**From:** "5.1,2,e"  
**Sent:** Tue, 14 Mar 2023 16:33:22 +0100  
**To:** "5.1,2,e" <5.1,2,e@amsterdam.nl>  
**Subject:** RE: hotel kavel 1B/niet bouwen in bestemminmgsgrens

Onderwerp: hotel kavel 1B/geluidsrapport

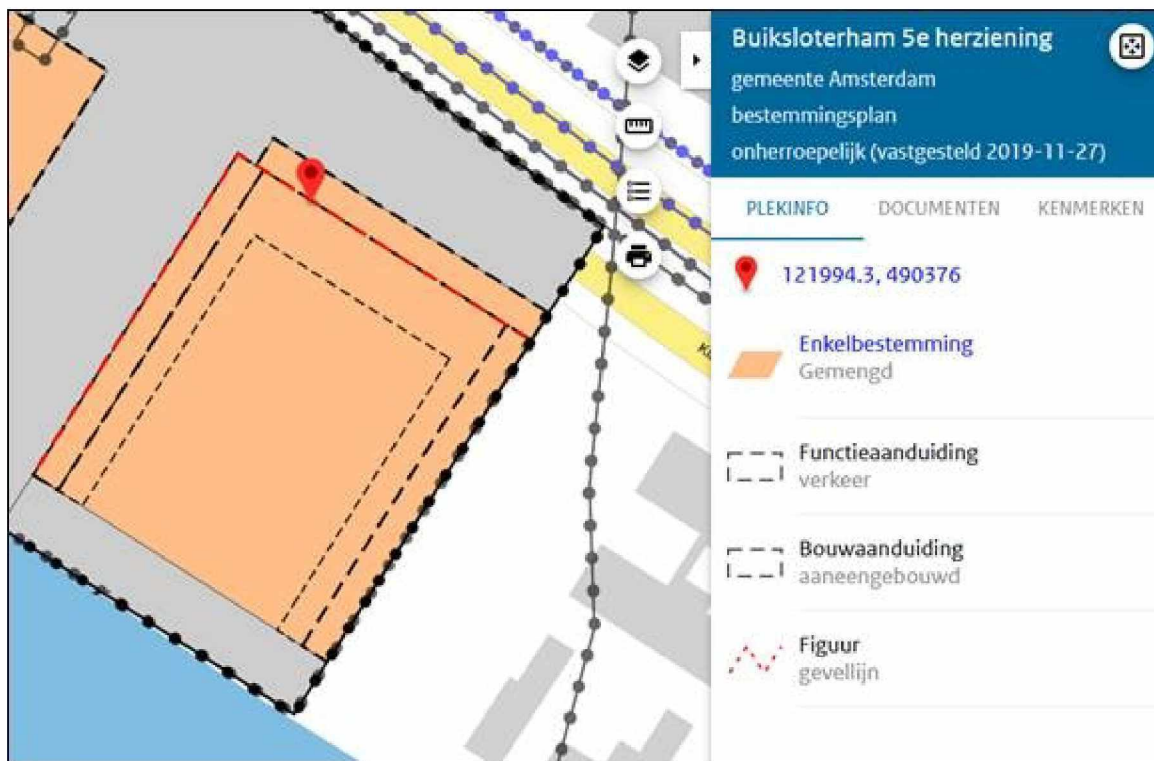
Volgens mij is de noordoostgevel de gevel die naar de Klaprozenweg is gericht.

Voor de zuidoostgevel (waar jij het volgens mij over hebt) geldt de eis niet omdat aan die zijde geen rode lijn op de bestemmingsplankaart is te zien:

Zie ik het fout?

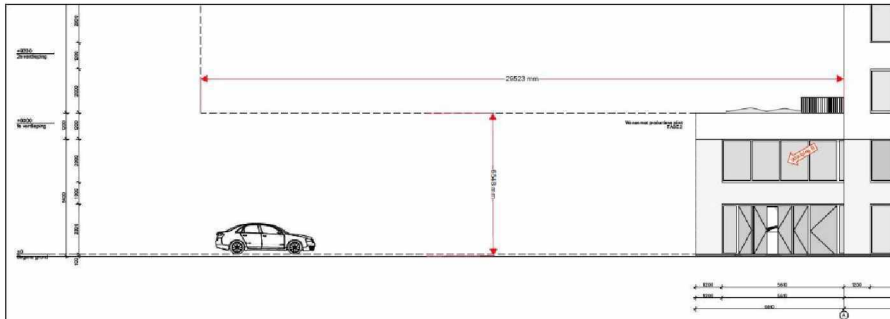
Aan de verplichtende voorwaarden (65% bebouwing minimaal 2 bouwlagen zoals omschreven onder 4.2 onder i.) wordt obv het huidige ontwerp van Space Encounters voldaan.

Althans, voor zover dezelfde overweging geldt zoals hieronder omschreven mbt j. icm k.

Immers; het bouwdeel tpv 1b-1 ( kort gezegd fase 1 bebouwing eerste +/-25m1 van de 60m1 noord-oost bestemmingsgrens ) is c.f. bouwregel-aanduiding met het huidige ontwerp zelfs 100% bebouwd over minimaal 2 bouwlagen.

In combinatie met de eerder besproken aanwijzing, zal ook altijd aan deze voorwaarde onder i. worden voldaan omdat een maximale gevelsparing van (in totaal) 12m<sup>1</sup> er nooit toe zal leiden dat de 65% bebouwing aan deze grens zal worden onderschreden. Door deze maximale onderbreking (van 12m<sup>1</sup> over 60m<sup>1</sup>) aan de bestemmingsgrens, kan dit nooit meer dan 20% zijn vs 80% bebouwd...
